改善箇所説明図

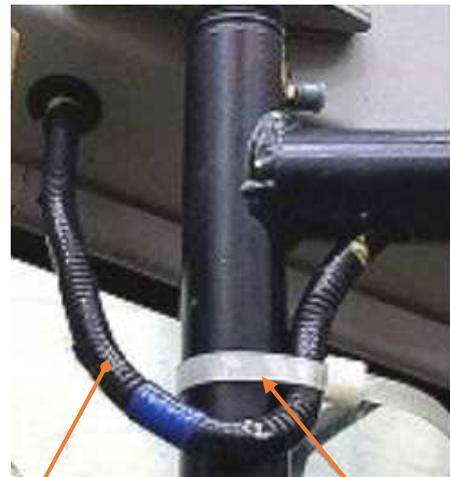
基準不適合発生箇所

大型バスにおいて、オプション設定されているフロントドアガラスヒーターの配線の固定方法が不適切なため、ドア開閉時にアーム部（上側水平バー）の配線に局所的な曲げが生じるものがある。そのため、そのままの状態で使用を続けると、ドア開閉に伴って当該配線が繰り返し曲げられることで配線が断線し、発煙が生じるおそれがある。

改善措置の内容

全車両、暫定措置として、フロントドアガラスヒーター配線の固定方法を対策仕様に変更する。また、当該配線を点検し、不具合発生部に断線が認められた場合は当該配線を新品に交換する。

注：□ は不具合発生部に断線が認められた場合に新品と交換する配線を示す。
